Informe documento en discusión

Proyecto de Resolución "Por la cual se modifica el artículo 4 de la Resolución 898 de 1995, modificado por la Resolución 9 0963 de 2014, en relación con los criterios de calidad del combustible diésel (ACPM) y los biocombustibles para su uso en motores diésel como componentes de mezcla en procesos de combustión y se modifica el Anexo "Pruebas Abreviadas para el despacho de biocombustible para uso en motores diésel" de la Resolución 182142 de 2007"

COMENTARIOS RECIBIDOS DE LA CIUDADANÍA

Figure 1. Repetibilidad y reproducibilidad de método ASTM D2068: Ejemplo para FBT de 2.52

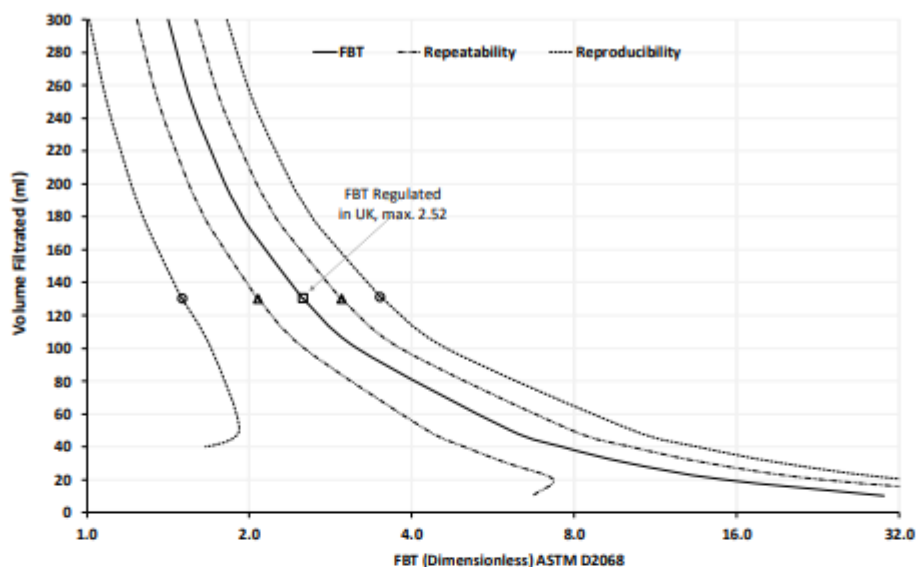
Respecto a los métodos de análisis se sugiere incluir en este ítem como método de análisis el método IP 387 que es equivalente al método ASTM D2068. Estos métodos tienen cada uno tres procedimientos A, B y C. El procedimiento empleado en Reino Unido es el B, por lo tanto también se recomienda definirlo, como filtrabilidad FBT bajo procedimiento B, métodos ASTM D2068 ó IP 387. Adicionalmente, se deberá tener presente que la precisión (repetibilidad y reproducibilidad) del método bajo norma ASTM D2068 es limitada como se muestra en la siguiente figura 1, lo cual tendrá incidencia a la hora de aplicar criterios de cumplimiento de la calidad y/o conformidad de producto, permitiendo amplios rangos de medición de acuerdo a los valores que se midan y se regulen, ya que los laboratorios acreditados que hagan este tipo de ensayos, posiblemente tendrán amplios rangos de incertidumbre asegurada:

El método ASTM D2068 tiene una precisión limitada en valores de FBT por encima de 1.41, el cual equivale a una presión alcanzada de 105 kPa y un volumen filtrado de 300 ml. Sin embargo, valores por encima de 1.41, han sido aceptados para evaluar la filtrabilidad en mezclas diésel-biodiésel en países como Reino Unido, Nueva Zelanda y Australia como se dijo anteriormente, lo cual puede ser cuestionable en términos de la limitada precisión del método. A pesar de que expertos en Reino Unido reconocen que los requerimientos del ensayo FBT no protegen completamente al mercado de todos los problemas de filtrabilidad, el método IP 618 (Cold Filter Blocking Tendency- CFBT) ha sido propuesto como una alternativa. El método CFBT (**ojo, diferente a CSFT**) es una prueba similar al ASTM D2068 ó IP 387, pero se realiza a temperatura reducida (+3 y -1 °C). Actualmente, el método IP 618 es un requisito voluntario en el Reino Unido desde noviembre de 2018, y los resultados no se conocen hasta el momento. Se deberá tener en cuenta que el contexto climático de Colombia es diferente al de Reino Unido, por lo tanto, no necesariamente tengamos la misma necesidad de regulación en temas de filtrabilidad de mezclas diésel-biodiésel.

Figure 2. Repetibilidad y reproducibilidad de método ASTM D7501: ejemplo para CSFT en 360 segundos

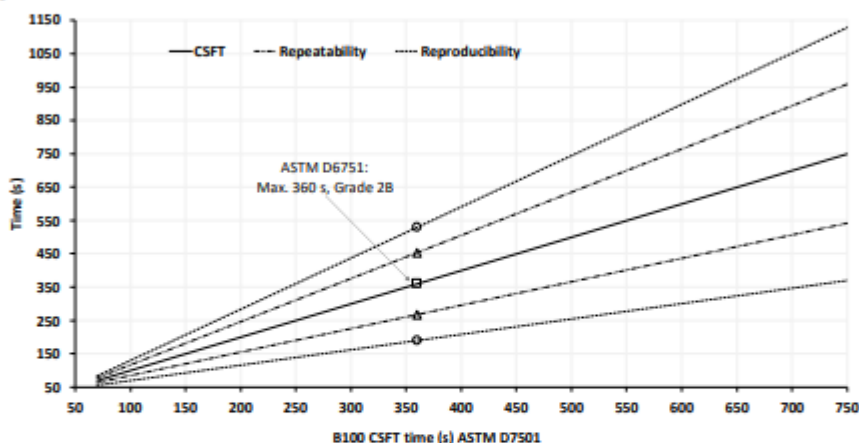
Se recomienda tener presente que la precisión (repetibilidad y reproducibilidad) del método bajo norma ASTM D7501 es limitada como se muestra en la siguiente figura 2, lo cual tendrá incidencia a la hora de aplicar criterios de cumplimiento de la calidad y/o conformidad de producto, permitiendo amplios rangos de medición de acuerdo a los valores que se midan y se regulen, ya que los laboratorios acreditados que hagan este tipo de ensayos, posiblemente tendrán amplios rangos de incertidumbre asegurada:

Aunque el método ASTM D7501 tiene una precisión limitada como se muestra en la figura 2, en Estados Unidos, la exigencia del método ASTM D7501 en la norma ASTM D6751 (Estándar de especificaciones de B100) para biodiésel grado 1-B y 2-B ha reducido la frecuencia de incidentes de taponamiento del filtro causados por la calidad del biocombustible. Se deberá tener presente que hay dos límites de CSFT para el B100 de acuerdo al combustible diésel de mezcla: i) el biodiésel grado 1-B (ASTM D6751) que mezclado con diésel debe permitir buena operatividad a baja temperatura; en este caso, el valor máximo de CSFT para el biodiésel grado 1-B, es 200 segundos; ii) el biodiésel grado 2-B (ASTM D6751), que mezclado con diésel debe cumplir con un máximo de CSFT de 360 segundos; el biodiésel grado 2-B mezclado con diésel podría entenderse como un producto con menores requerimientos de operatividad a baja temperatura. Sin embargo, en cualquiera de los dos casos, la mezcla diésel-biodiésel deberá cumplir con los requerimientos de operatividad a baja temperatura establecidos en la ASTM D975 de acuerdo a la región y la época del año.
